環保署審查意見及辦理情形說明對照表

IV-25 彰化濱海工業區開發計畫辦理情形暨環境監測

彰化縣環保局審查意見及辦理情形說明對照表

103 年第 2 季臭氧 8 小時值超標情形之分析

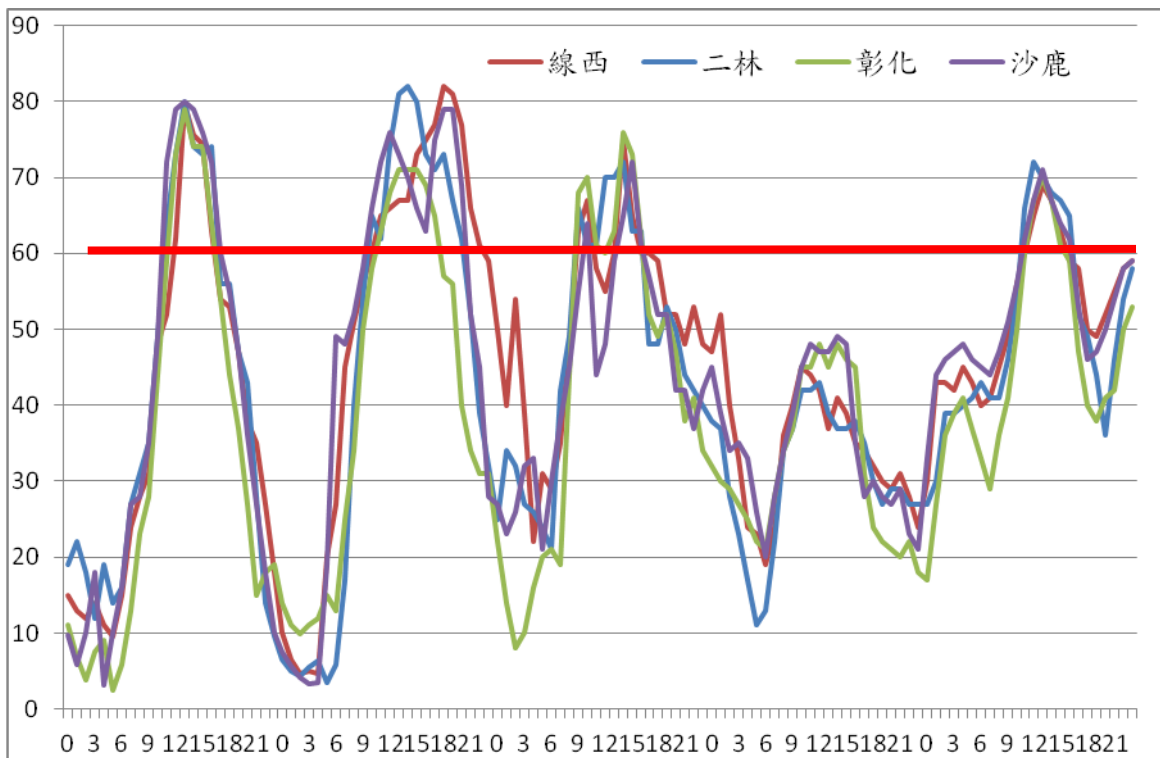
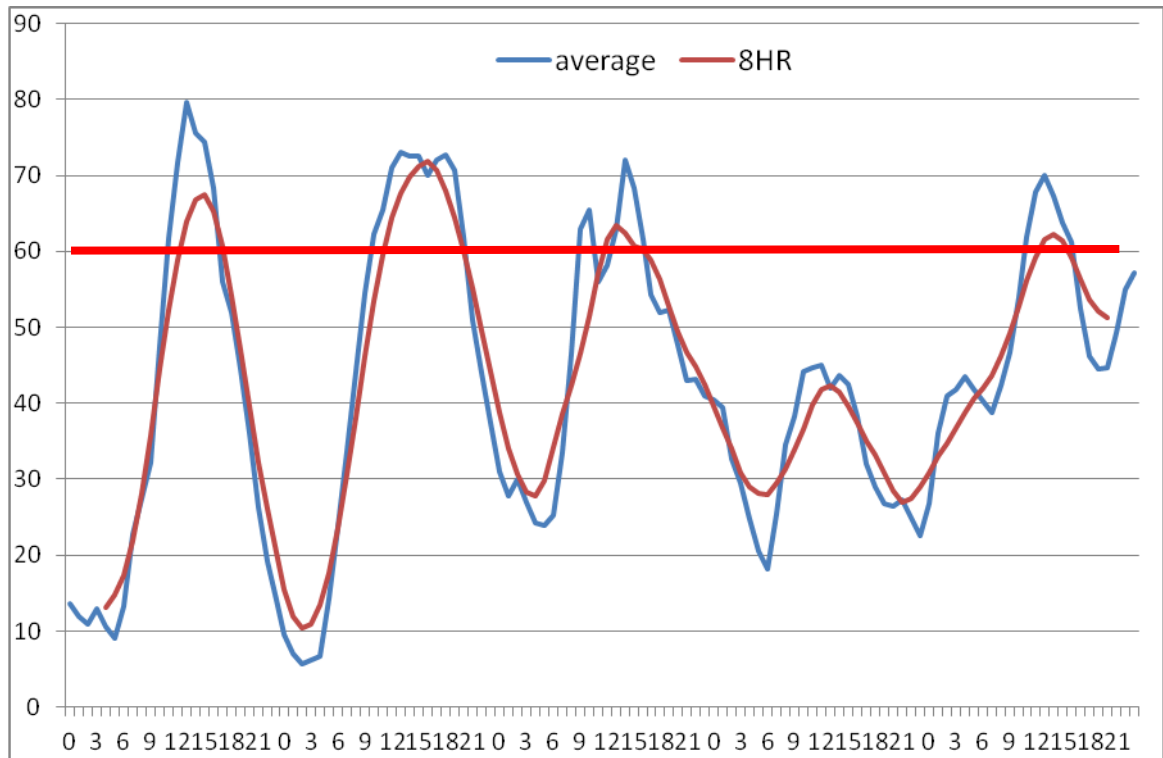
彰化濱海工業區開發計畫辦理情形暨環境監測  
103 年度第 2 季報告(103 年 4 月至 6 月)  
環保署審查意見及辦理情形說明對照表

由此處討論可以得知，本工業區環境監測發現臭氧 8 小時值 61~67 PPB，與環保署測站所測得之最大值非常接近，應有其代表性及正確性。然而因其日變化趨勢為一般的光化學現象，受日照強烈的影響，並無特別的污染特徵，因此也無法證實確實由哪一項污染源或本工業區工廠所造成。
